助手席エアバッグ

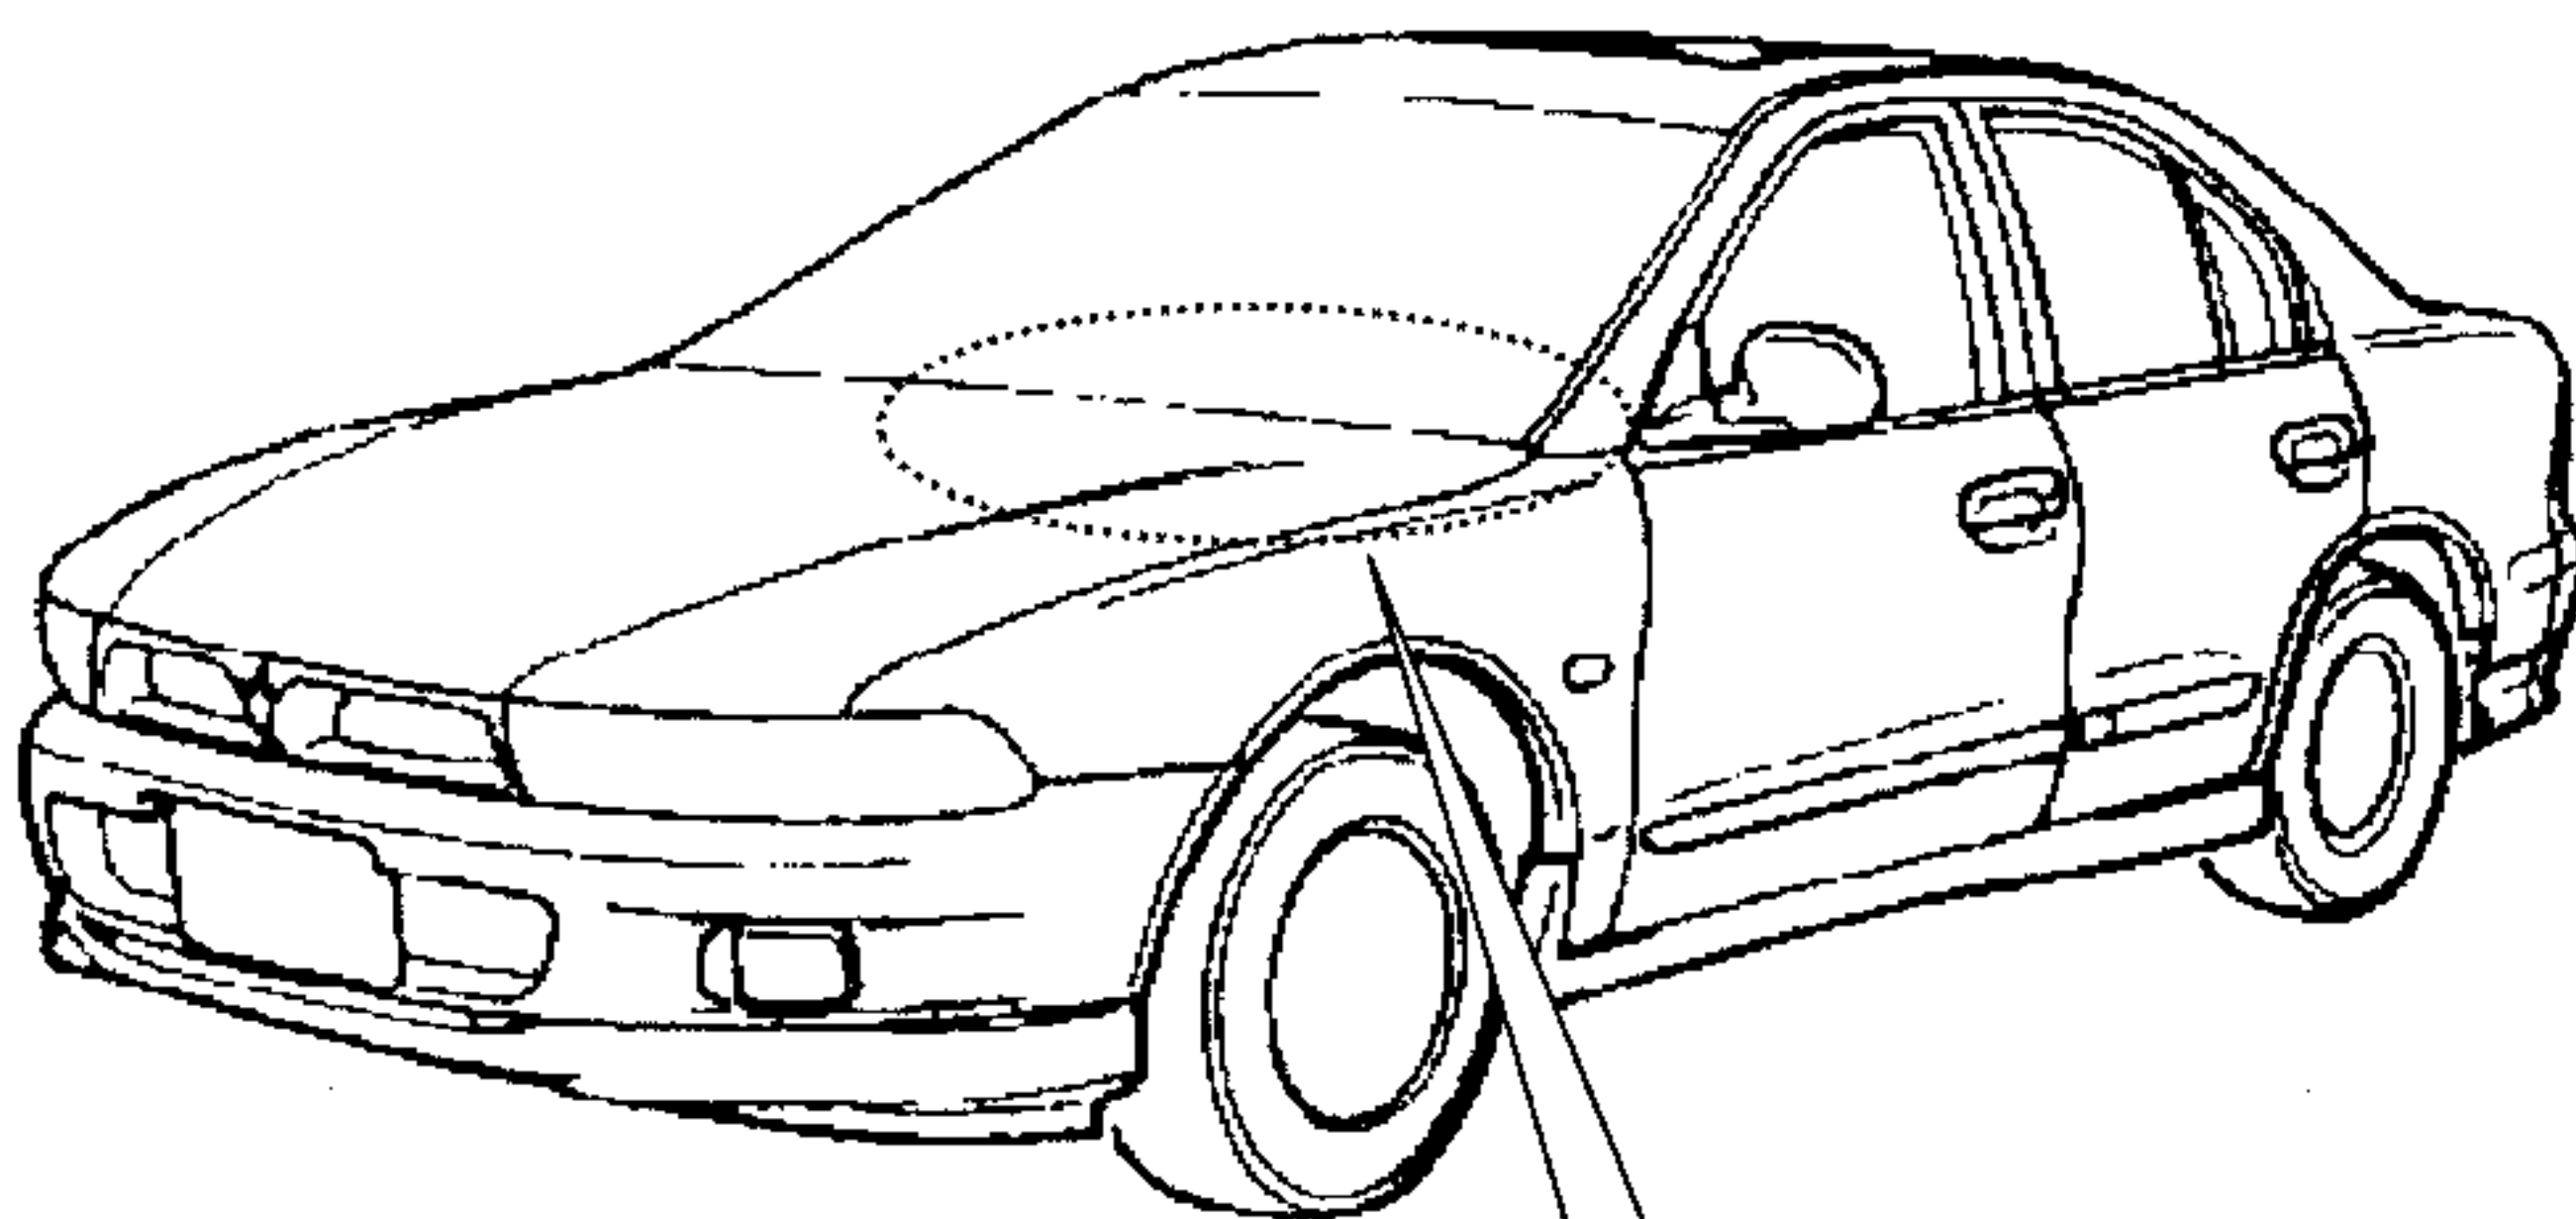
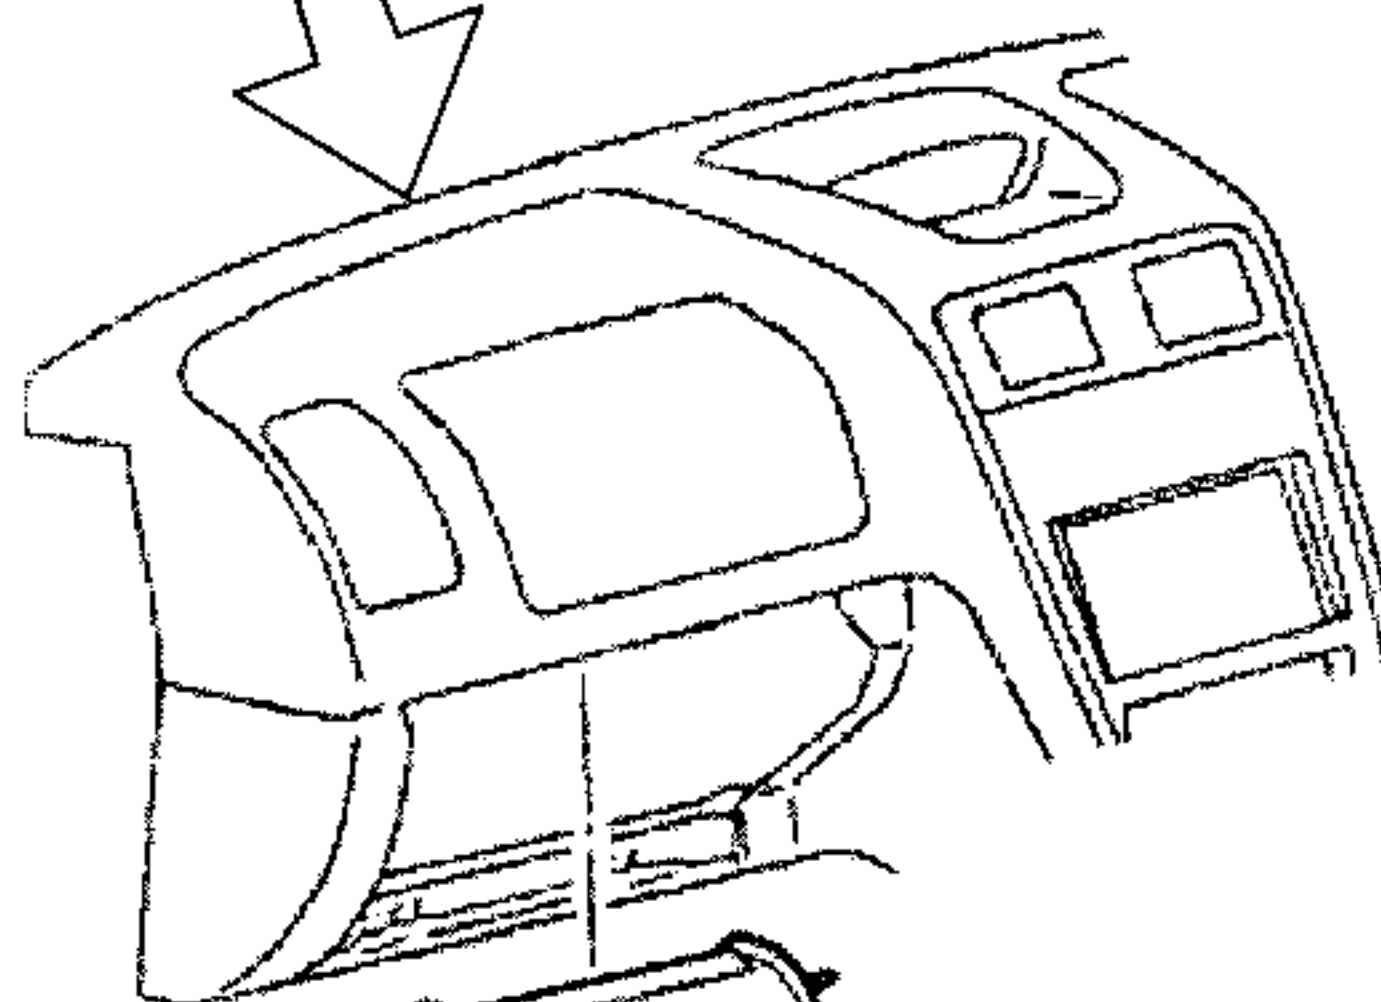
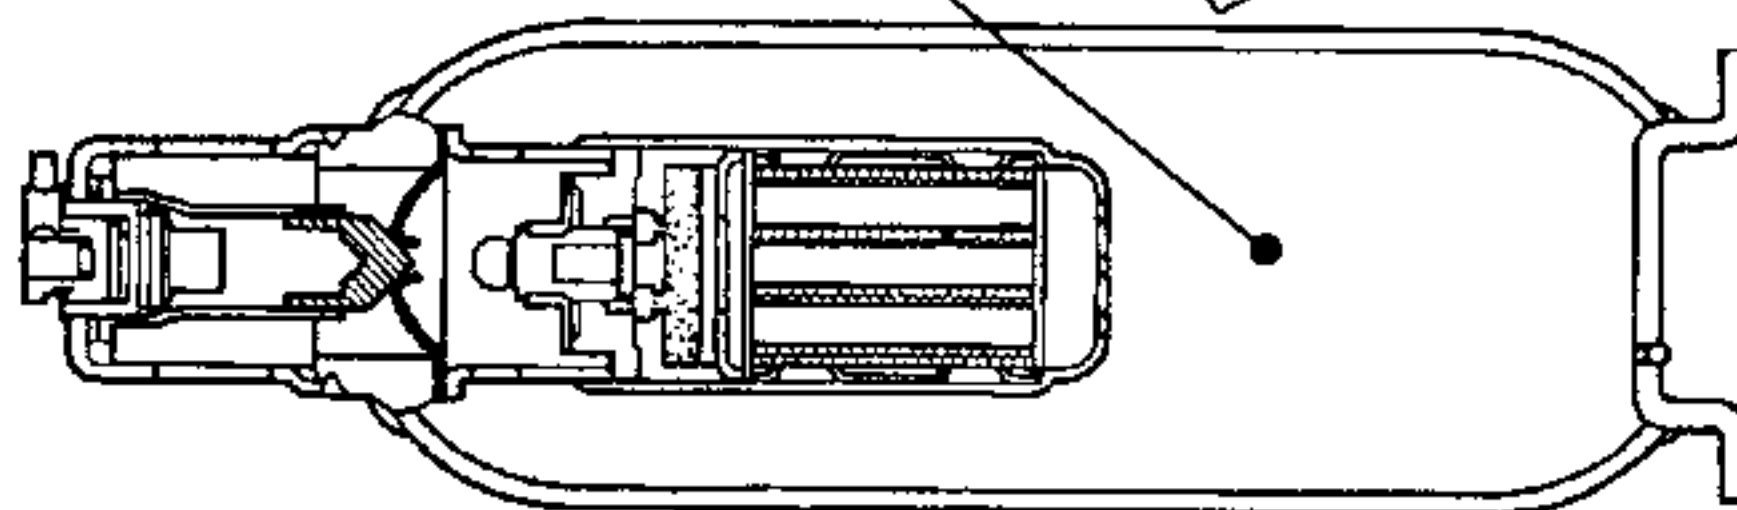
助手席エアバッグのインフレーター（膨張装置）において、誤った判定値により気密性検査を行ったため、気密性が不十分なものがある。そのため、エアバッグが作動した際、インフレーター内封入ガスの圧力不足により、エアバッグの展開が遅れ、最悪の場合、前面衝突時に乗員に過度の障害を与えるおそれがある。

基準不適合発生箇所
(インフレーター)

改善の内容

全車両、助手席エアバッグのインフレータの製造番号を点検し、対象となるものは、助手席エアバッグ一式を良品と交換する。

注：図中の 内は交換部品を示す。

識別：後席右側ドアのアップーヒンジ上側取付けボルト頭部に白色または黄色のペイントを塗布する。
